Mémoire d'un groupe de citoyens présenté par :

Laurier Nichols, ing. LEED

10 mars 2009

**Le 1420, boul. Mont-Royal offre une occasion unique pour le prolongement logique du campus de l'U de M.**

**Bilan thermique du bâtiment**

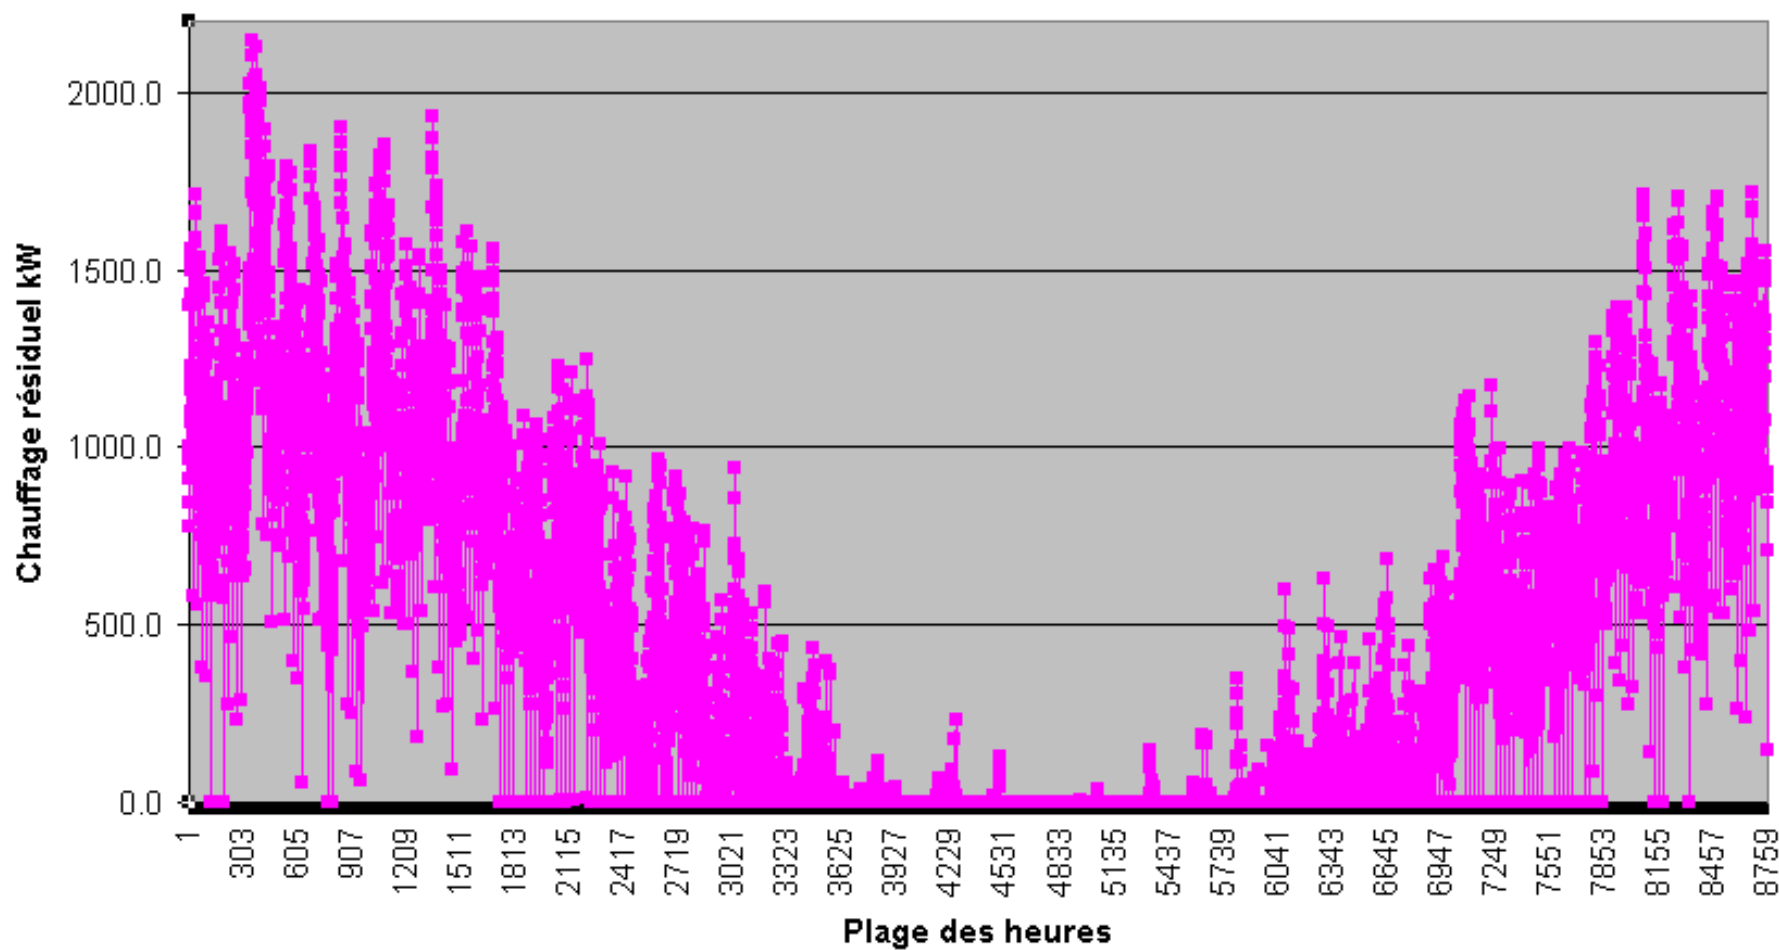
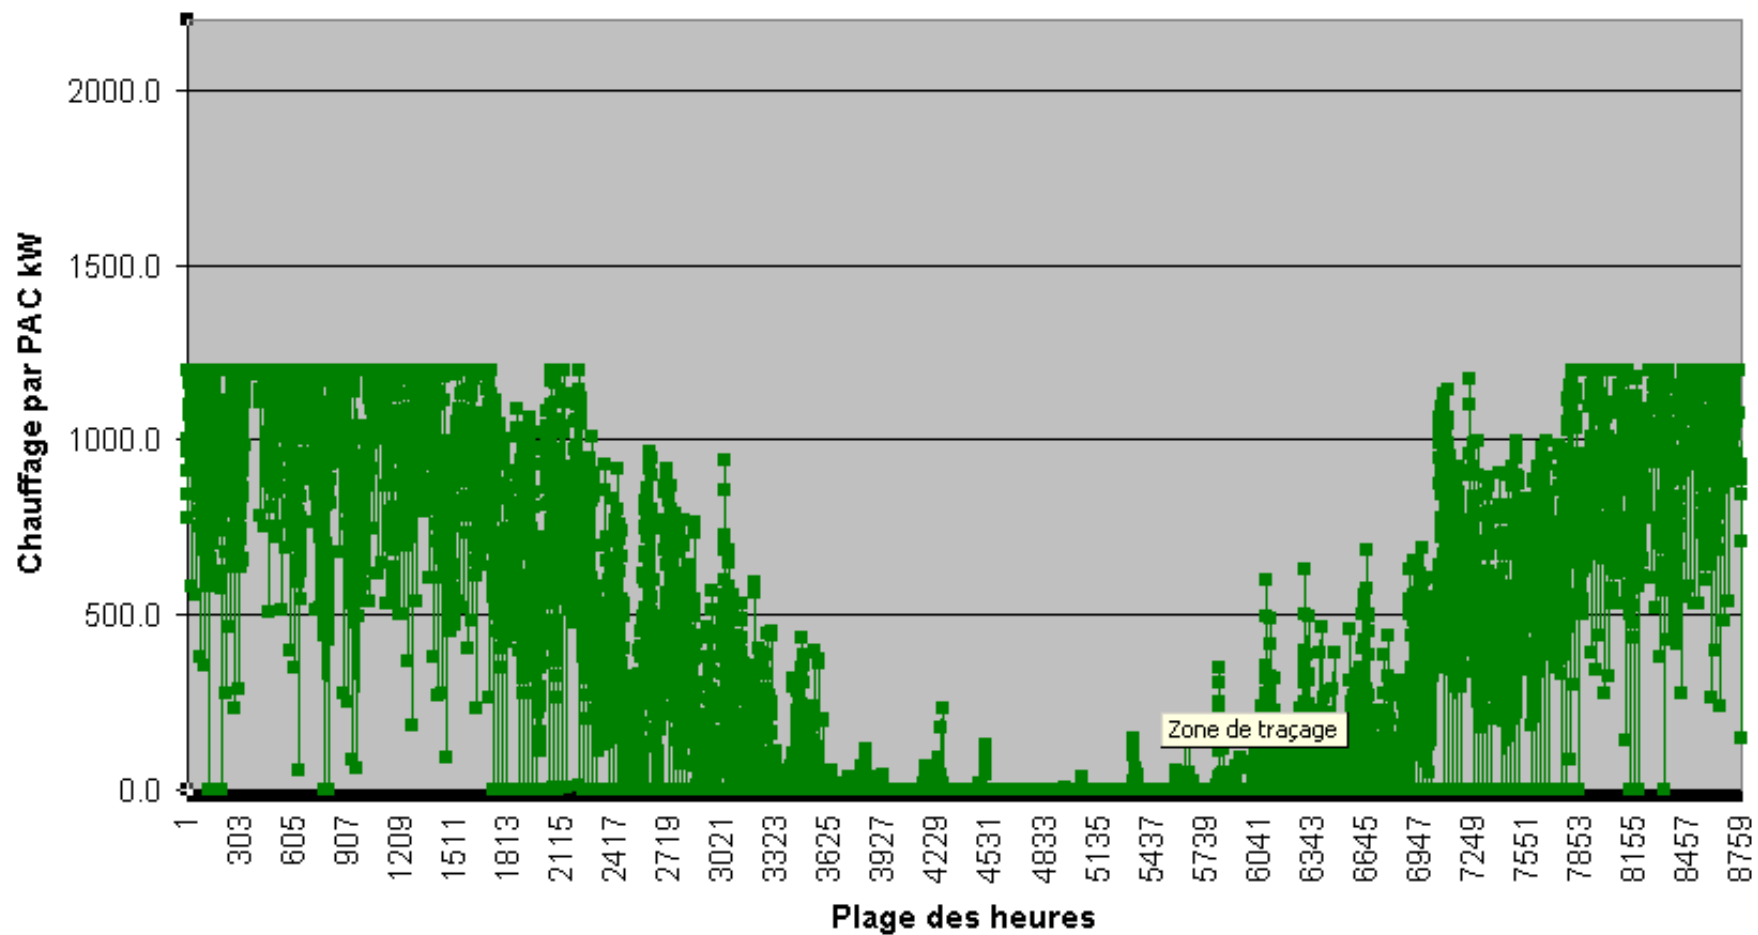
**Les coûts d'installation de 80 puits de captation et de rejet de chaleur pourraient être récupérés après une période de 5 à 6 ans.**

**Pour garder la rentabilité, il faut prévoir une utilisation partielle de la géothermie.**

**Une puissance de 50 % de la puissance maximale de chauffage doit être installée.**

**Un système d'appoint est nécessaire durant les périodes de pointe de chauffage.**

**Besoins de chauffage du bâtiment : 4 000 000 kWh**  
**Puissance de chauffage : 2 150 kW**

Énergie fournie par PAC : 3 863 000 kWh  
Puissance de chauffage : 1 200 kW

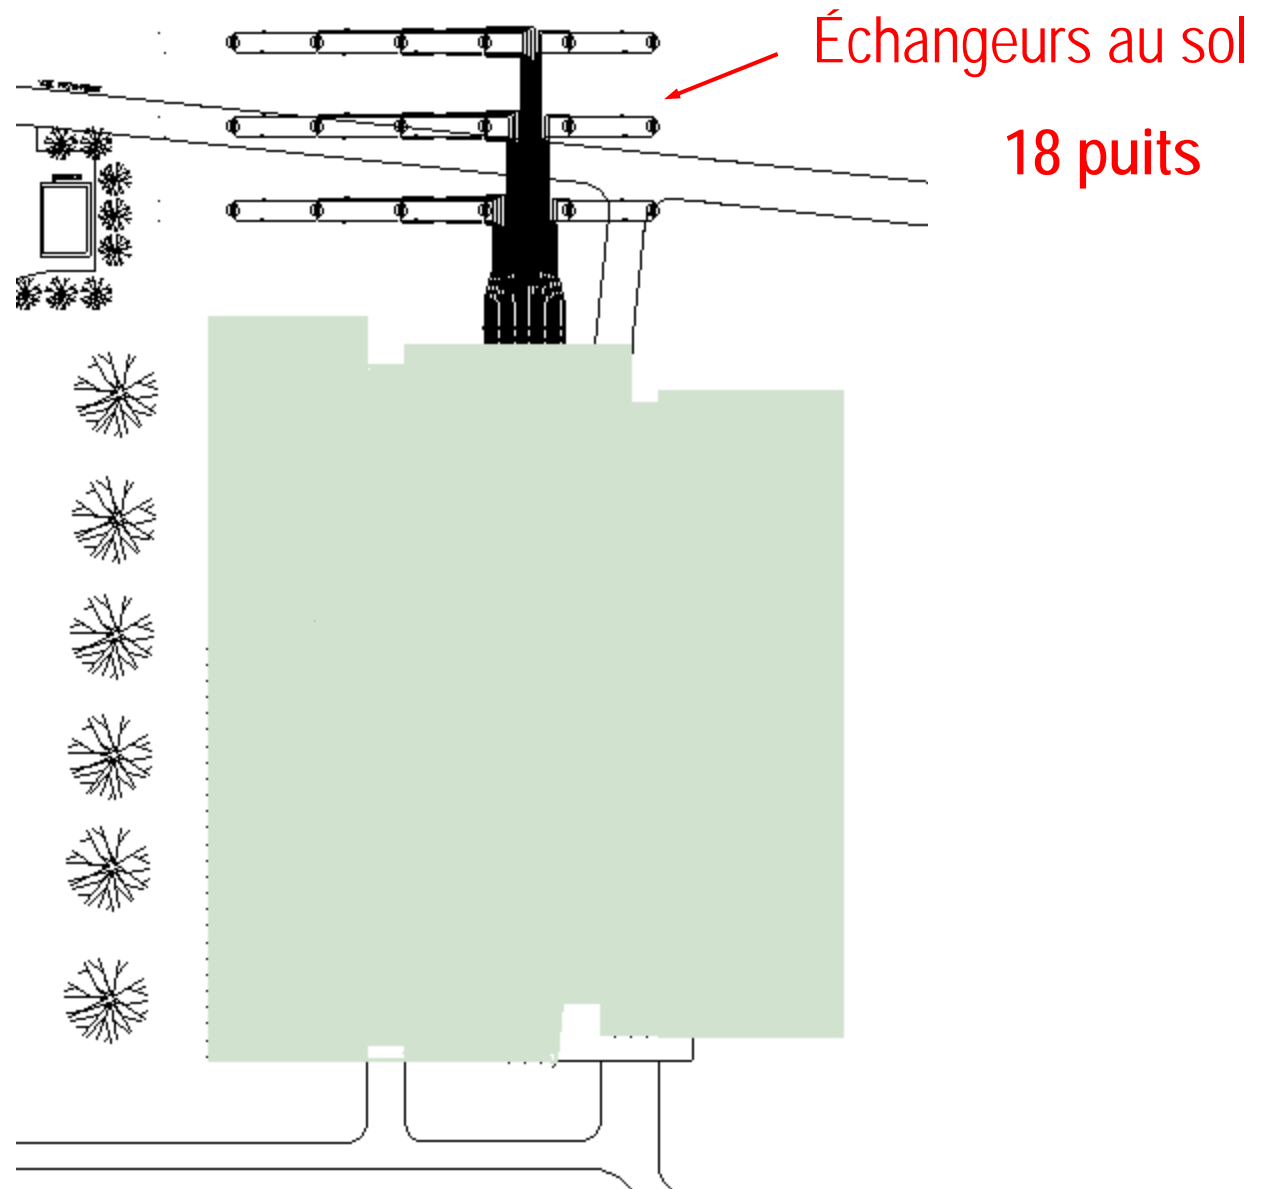
**Le forage dans le roc est courant et la plupart du temps avantageux.**

**Le champ des capteurs peut être installé en dessous des aménagements extérieurs.**

# Exemple de pont thermique :

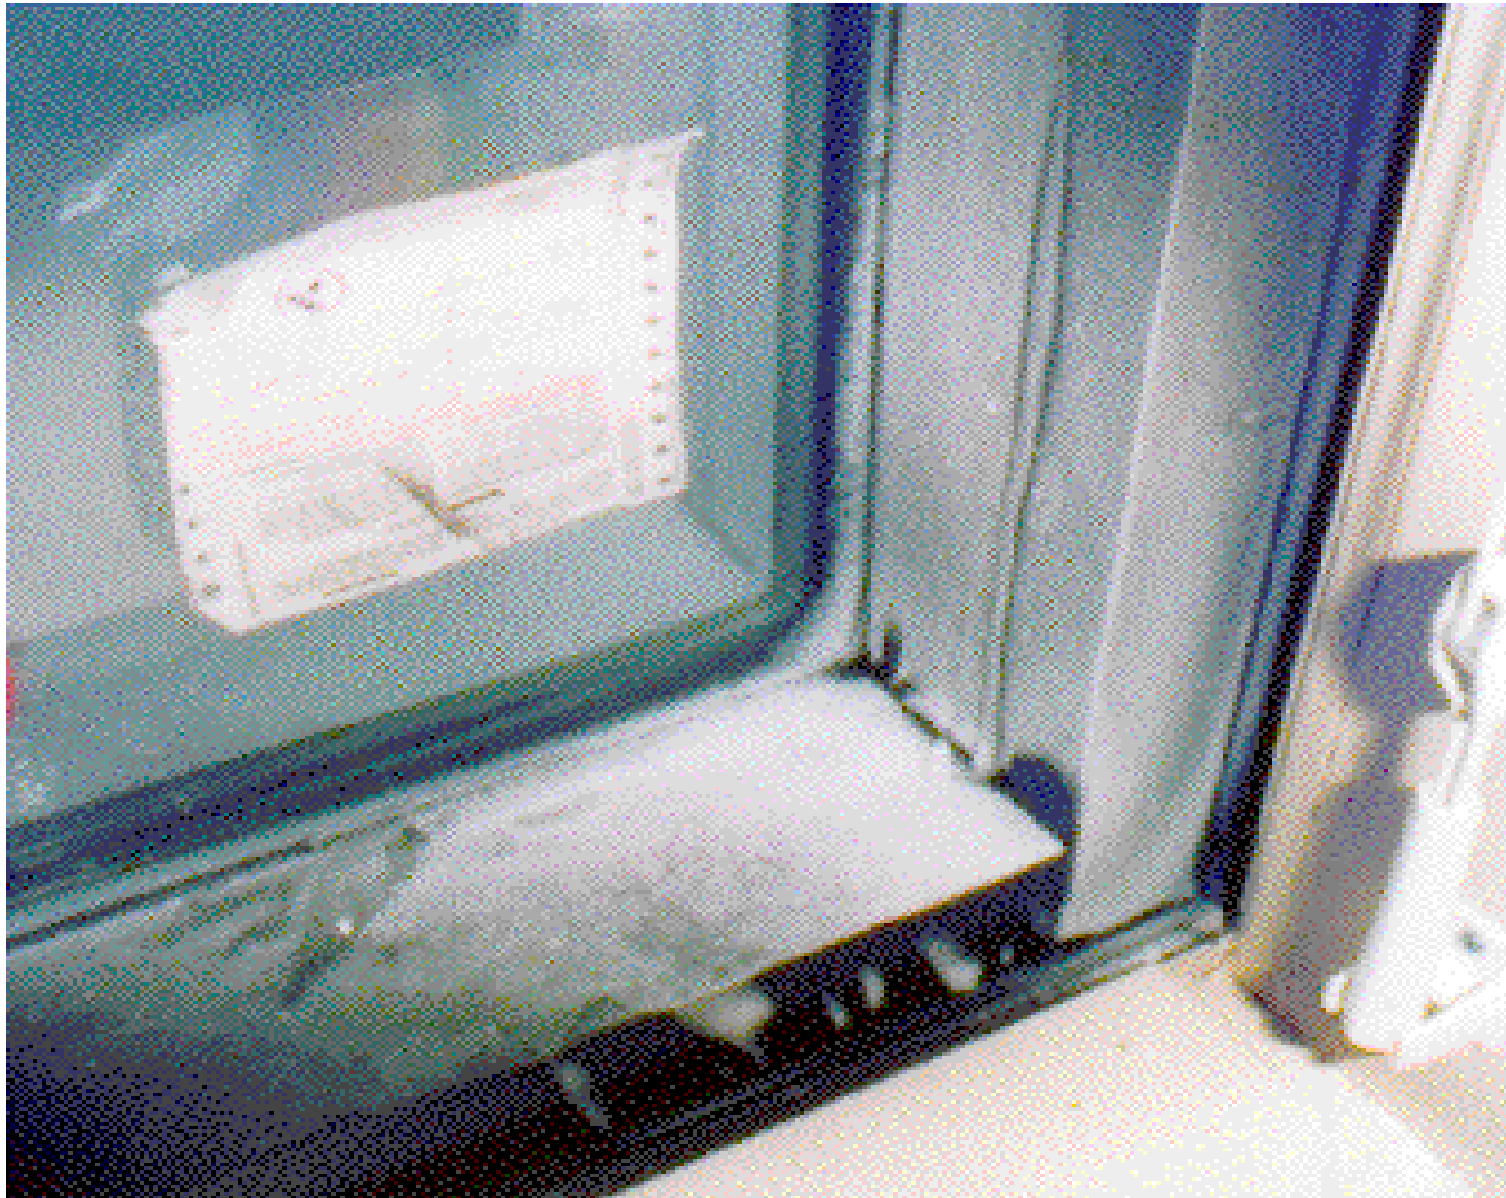
**Nous rejetons l'utilisation des murs rideaux.**

**Les murs rideaux sont caractérisés par des ponts thermiques créés par l'ossature de support.**

**La perte thermique de l'ensemble peut faire en sorte qu'on ne respecte pas une exigence obligatoire du CMNÉB.**
